## 議案第73号

### 道の駅うずしおリニューアル工事請負変更契約の締結について

## 道の駅うずしおリニューアル工事変更概要書

# 基礎伏図【道の駅うずしおリニューアル工事】

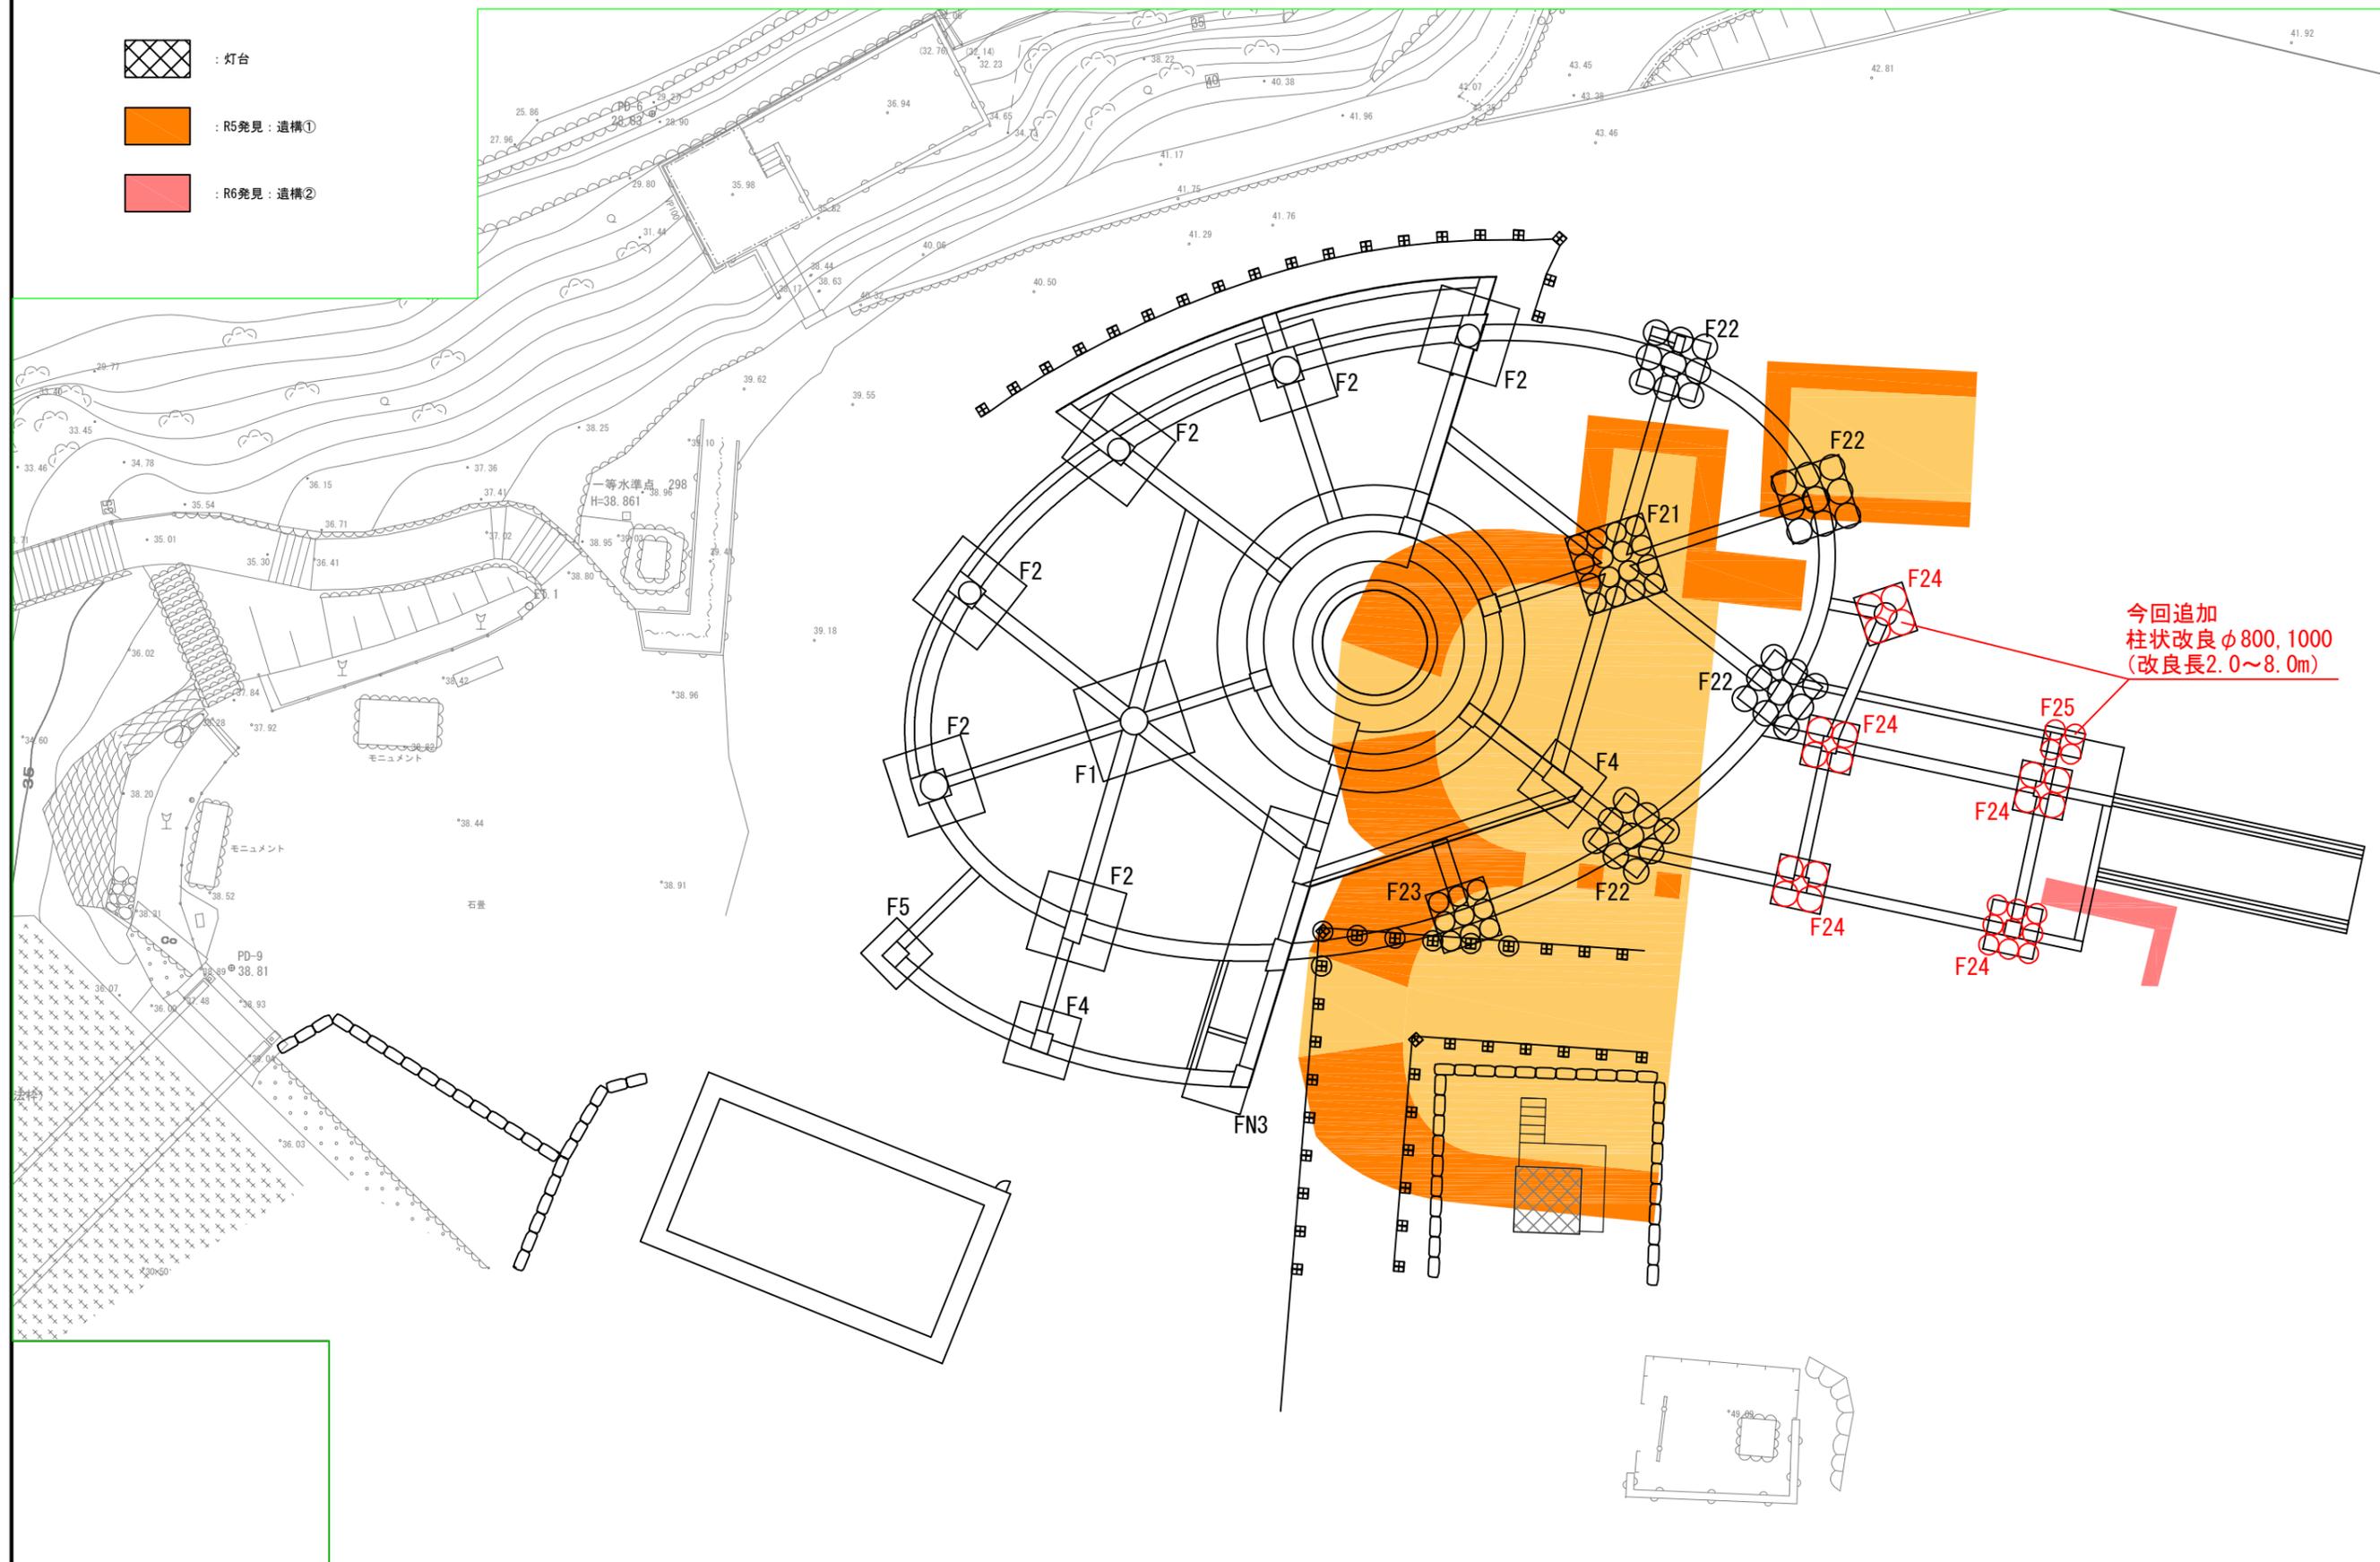
当初	変更後
<b>【建築工事】</b>		
柱状改良 Φ800	25本	⇒ 38本
Φ1000	36本	⇒ 52本
<b>【土木工事】</b>		
県道取合工事	—	⇒ 1.0式 追加
内訳		舗装工 70m <sup>2</sup>
		路面排水工 10m
		道路附属施設工 60m
		構造物撤去工 1.0式

-  : 灯台
-  : R5発見：遺構①
-  : R6発見：遺構②
